ESTADO DE GOIÁS
AGÊNCIA GOIANA DE INFRAESTRUTURA E TRANSPORTES

OFÍCIO Nº 6263/2026/GOINFRA

Assunto: Solicita Autorização Para Regularização de Acesso.

1 Trata-se da Solicitação nº 270/2026 (SEI nº 93198385), cujo(a) requerente, senhor Marden Gabriel Alves de Aguiar Júnior, Prefeito Municipal de Trindade, solicita a regularização do acesso existente ao Povoado de Cedro na rodovia GO-060, km 26+760 m, entre Trindade e Santa Bárbara de Goiás, segmento SRE 060EGO0030.

Figura 5 - Proposta de intervenção.

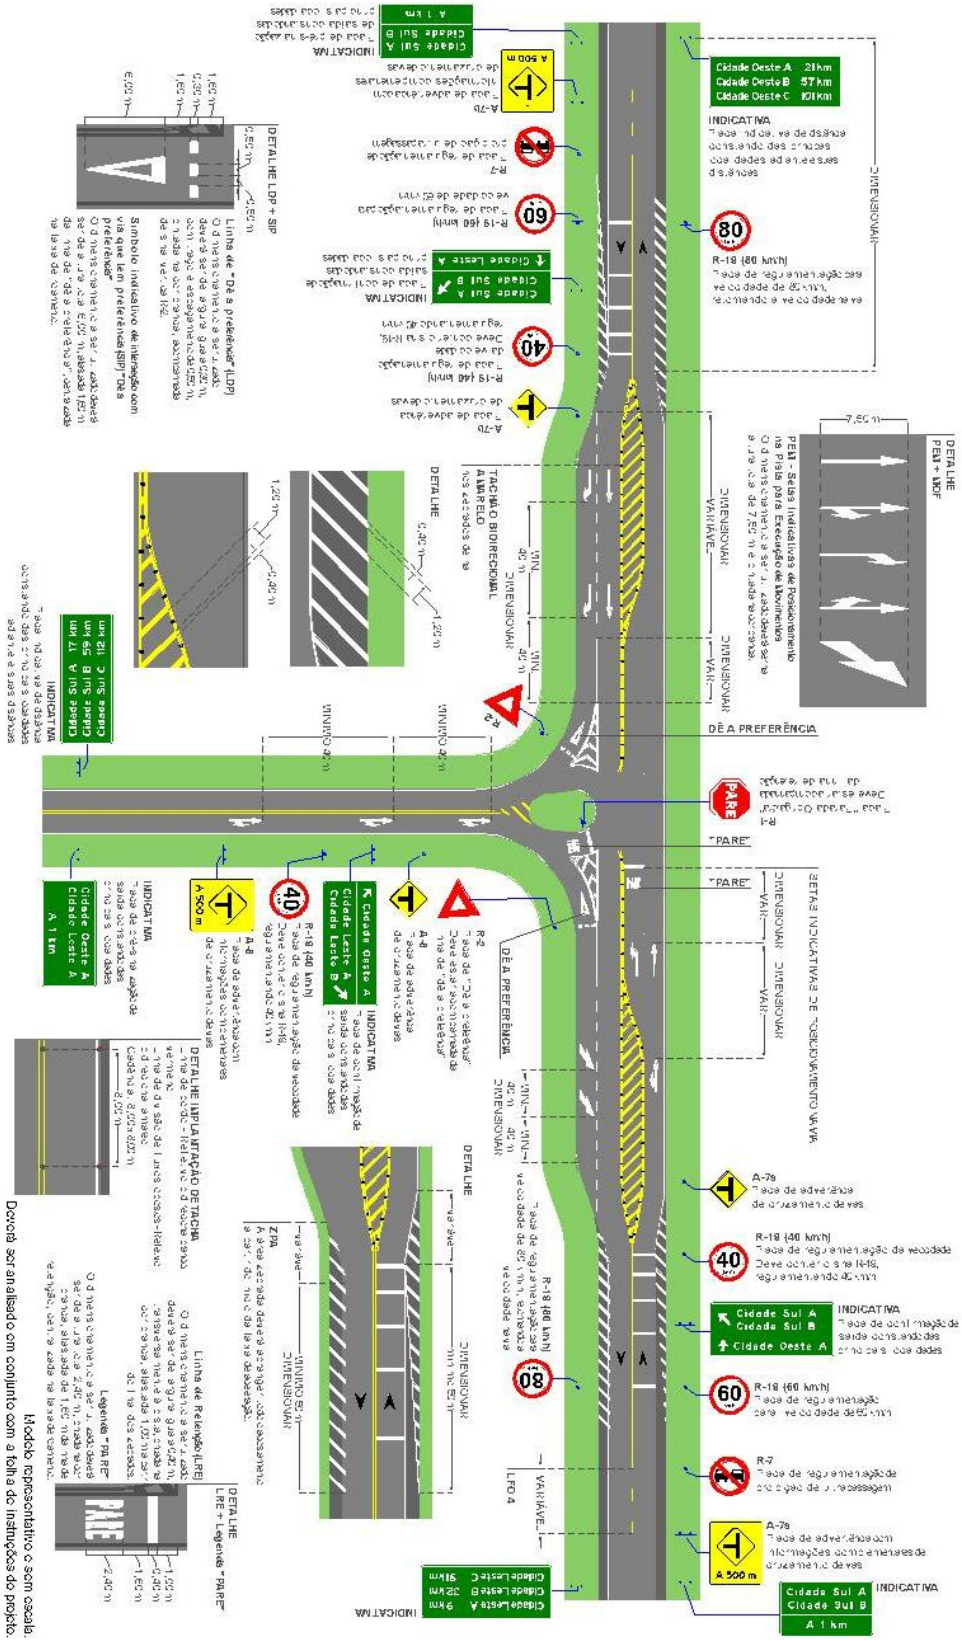
Ressalta-se que o croqui apresentado possui caráter meramente orientativo, não vinculante e sem caráter de aprovação prévia por parte da GOINFRA. Trata-se apenas de uma referência técnica inicial, destinada a subsidiar o desenvolvimento dos estudos e projetos, cabendo ao responsável técnico adotar soluções geométricas e operacionais compatíveis com as normas, manuais e legislações vigentes aplicáveis ao caso.

Verificou-se, contudo, que o dispositivo está localizado em segmento de curva horizontal da GO-060, condição que restringe a visibilidade dos usuários provenientes do sentido Santa Bárbara de Goiás → Trindade. Dessa forma, nas condições atuais da rodovia, o acesso não dispõe de distância de visibilidade plenamente satisfatória para a realização segura desse movimento.

O projeto deverá contemplar a geometria e a canalização do dispositivo, as faixas de desaceleração e aceleração, a pavimentação, a drenagem, quando necessária, a sinalização horizontal e vertical, os dispositivos de segurança viária e os demais elementos indispensáveis ao funcionamento seguro do acesso.
